## SERVICE INFO – INA 0081

# Инструкции за монтаж на обтегач 534 0412 10

Производител:	Ford
Модел:	Galaxy, Mondeo IV, S-Max
Двигател:	1.8 TDCi
OE номера:	6G9Q-6A228-BC / 1425510 8G9Q-6A228-AA / 1567809
Арт. номера:	534 0412 10

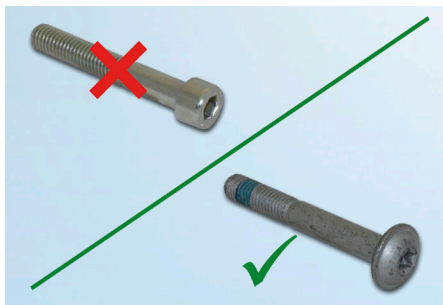
В изброените превозни средства са монтирани първоначално два различни варианта на обтегач за задвижване на спомагателните възли.

Вариант 1 (Снимка 1) може да се използва единствено в комбинация с вибрационен демпфер на коляновия вал.

Вариант 2 (Снимка 2) може да бъде монтиран както на превозни средства с вибрационен демпфер на коляновия вал, така и на такива с твърда ремъчна шайба на коляновия вал.

Следователно, Schaeffler Automotive Aftermarket предлага само обтегача Вариант 2.

При монтаж на предлагания от Schaeffler Automotive Aftermarket обтегач 534 0412 10 е задължително да се гарантира, че сваленият от стария обтегач болт се заменя с новия приложен болт (Снимка 3).

Трябва да използвате приложения с обтегача нов болт!
